Réf. NOVA : 19/PFD/1782331 (corr. DU :A. Berry ; L. De Taeye)
Réf. CRMS : GM/WSP203_677_PU_Tervueren_211
Annexe : /

Objet : WOLUWE-SAINT-PIERRE. Avenue de Tervueren 211 / Rue Collège Saint-Michel 67-69. Transformer un immeuble de bureau avec changement partiel de la destination en commerces et en équipement d'intérêt collectif ou de service public (crèche). Demande de permis d'urbanisme.

Avis de la CRMS

Photo aérienne 1977- © BruCiel

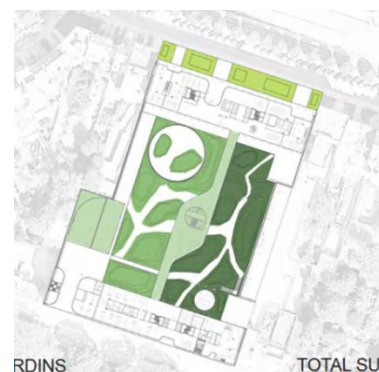
En ce qui concerne **le jardin**, la CRMS estime que le projet est en revanche moins qualitatif et peu convainquant sur le plan patrimonial. Le jardin existant est en effet à peine documenté dans la demande et n'a pas été analysé dans l'étude historique accompagnant le dossier. La CRMS le regrette, car d'anciennes photos aériennes et des photographies de la situation existante montrent que le tracé original de ce jardin et de nombreux éléments (notamment la passerelle existante, mais aussi des escaliers, murets, etc.) semblent avoir été préservés. Ce jardin présentait un dessin sobre et austère s'intégrant parfaitement à l'architecture des bâtiments. Dans un premier temps, le CRMS demande dès lors que de mieux documenter le jardin, d'en faire un relevé complet, de répertorier les éléments conservés et de faire une évaluation de son intérêt patrimonial. S'il s'avère (et cela ne semble pas improbable) que le jardin est un exemple représentatif et qualitatif de l'architecture paysagère de cette période, la CRMS demande que cela soit pris en compte dans le nouveau projet et que les caractéristiques et les éléments relevant du projet d'origine soient intégrés dans le nouveau projet. À cet égard, elle signale également que la "rectilinéarité" de la conception originale n'est pas un concept moins paysager que les formes organiques proposées par le nouveau projet (la demande suggère en effet que les formes organiques proposées seraient davantage paysagères, ce que la CRMS ne peut admettre). La clarté et la structure architecturée du jardin d'origine relèvent tout autant d'un aménagement paysager et font partie intégrante du choix de conception qui, dans ce cas, s'intègre parfaitement à la conception architecturale des bâtiments.

La CRMS note également qu'une révision du projet qui mise sur une requalification du concept original du jardin est parfaitement compatible avec la création de patios (dont le principe est soutenu par le CRMS) pour autant que leur taille et leur forme s'inscrive dans le langage paysager.
